PRODUKT P	HOOFD GROEP 3	GROEP 34
BETR. Ontsteking afstellen B14/B19		NO. 25
300		DATUM Aug. 83

Service Bulletin

WIJZIGINGEN 1984

Ontsteking afstellen

41 705

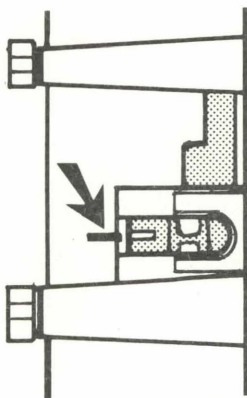
Met ingang van modeljaar 1984 is bij alle B19 motoren de sensor voor het afstellen/controleren van de ontsteking vervallen. Tevens is voor B14 motoren de mogelijkheid vervallen om met de losse sensor (gereedschap 9938) het ontstekingstijdstip te controleren.

Controle van het ontstekingstijdstip kan nu uitsluitend worden uitgevoerd met een instelbare stroboscooplamp. Zie ook Servicehandboek Reparatie en onderhoud, Elektrische installatie 340, 1976-19.., pagina 41, handeling M4.
